Dopravně inženýrské opatření - přechodná úprava provozu

AKCE:	zábor chodníku kvůli stavbě lešení	TRAXING TECHNICKÉ ČINNOSTI V DOPRAVĚ
VYKRES:	celková situace	
MÍSTO AKCE:	Krátká a Vaňurova, Liberec	
OBJEDNATEL:	LANKOVÁ Lucie	DATAUM: 15. 9. 2021
PROJEKTANT:	Ing. Marek ZIKMUND	VERZE: 1
MOBIL / EMAIL:	603 945 176 / mzikmund@email.cz	Č. ZAKÁZKY: 2021/09

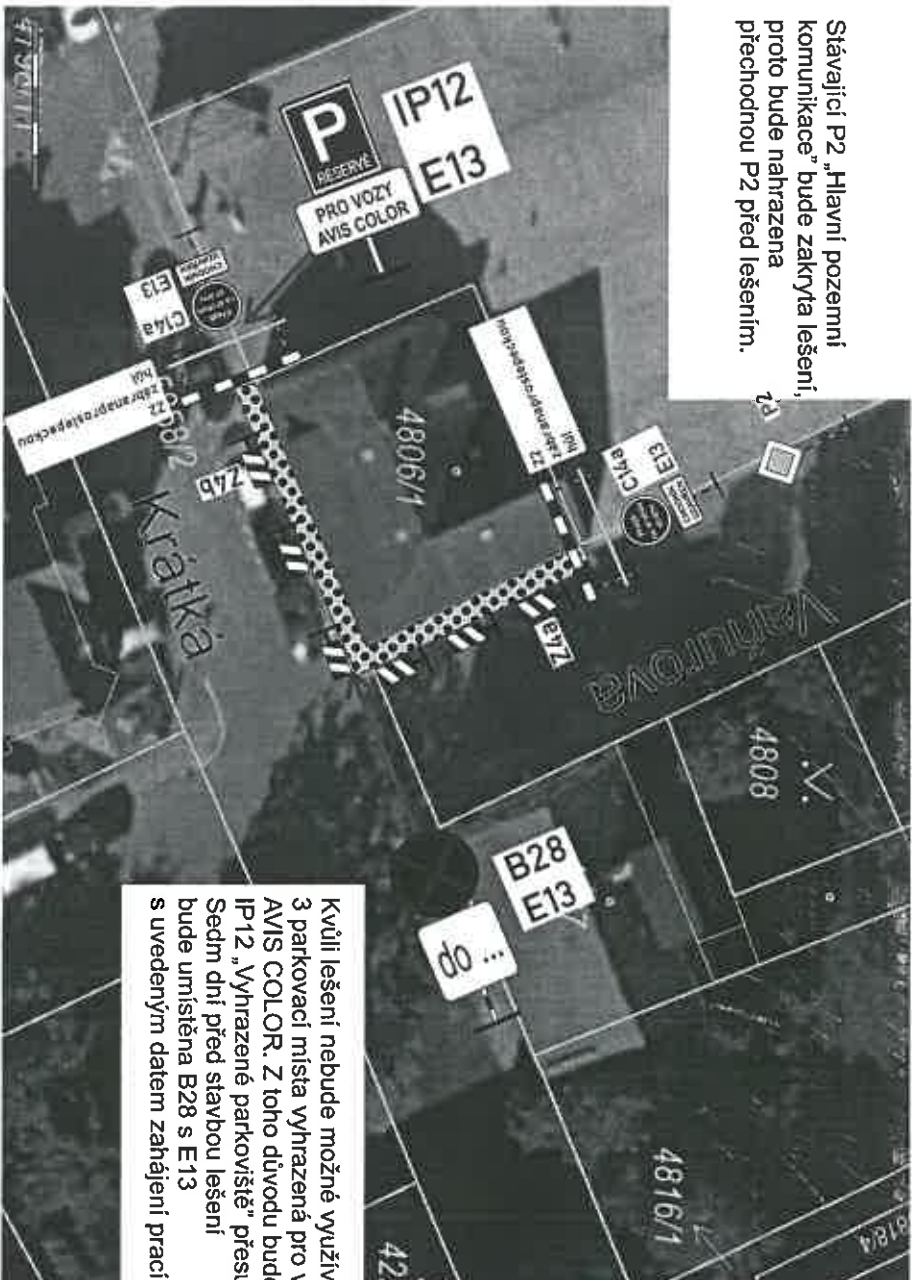
Police České republiky, jakožto dotčený orgán vydávající stanovisko ve smyslu ust. §25/1 z.č. 13/1997Sb. a §77/2b z.č. 361/2000Sb. § předloženým návrhem souhlasí, neboť odpovídá obecným požadavkům na bezpečnost a plynulost provozu na pozemních komunikacích. Odsouhlaseno dne 17.09.2021 pod č.j. KRPL-86857-1/ČI-2021-180506-02 za podmínky dodržení zejména vylh. č. 294/2015Sb. a Technických podmínek č. 66 (včetně výstražného osvětlení).
Stanoviško nelze užít samostatně. Slouží jako podklad pro silniční správní úřad (odbor dopravy). Pokud nebude do jednoho roku správním úřadem vydáno povolení na předmětnou žádost, pozbývá stanoviško platnosti.
